－ 改善箇所説明図 －

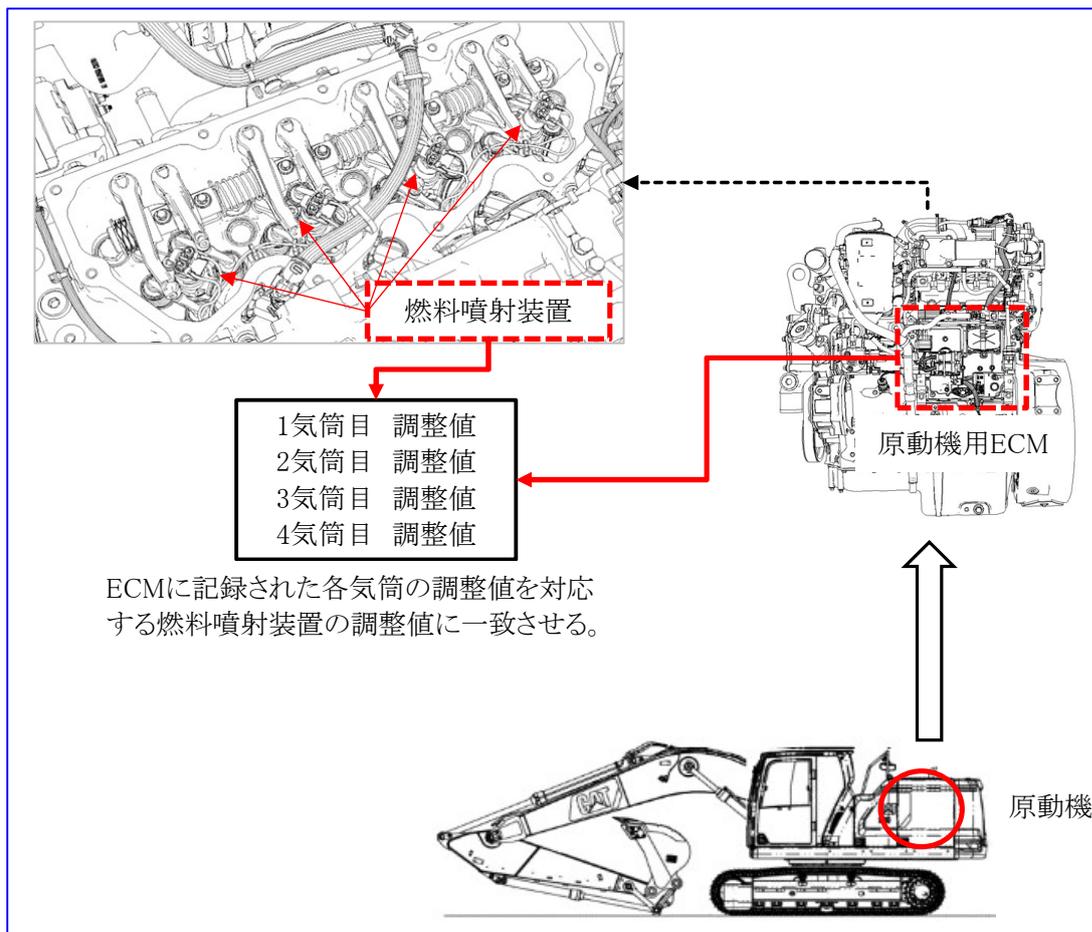
不具合発生箇所

当該特定特殊自動車の一部の原動機において、原動機組立工程時に燃料噴射装置の調整値が誤った順序で原動機用ECM(Electronic Control Module:電子制御装置)に記録されたため、燃料噴射量が目標値より増加し、排気温度が上昇する個体がある。その個体を搭載した車両の使用を続けると、排気バルブが破損するおそれがある。

改善措置の内容

原動機用ECMに記録されている各気筒の燃料噴射装置の調整値と対応する燃料噴射装置の調整値が一致するか確認する。一致しない場合、原動機用ECMに記録された各気筒の調整値を燃料噴射装置の調整値に更新する。

所定位置の白色マーキングにより識別する。
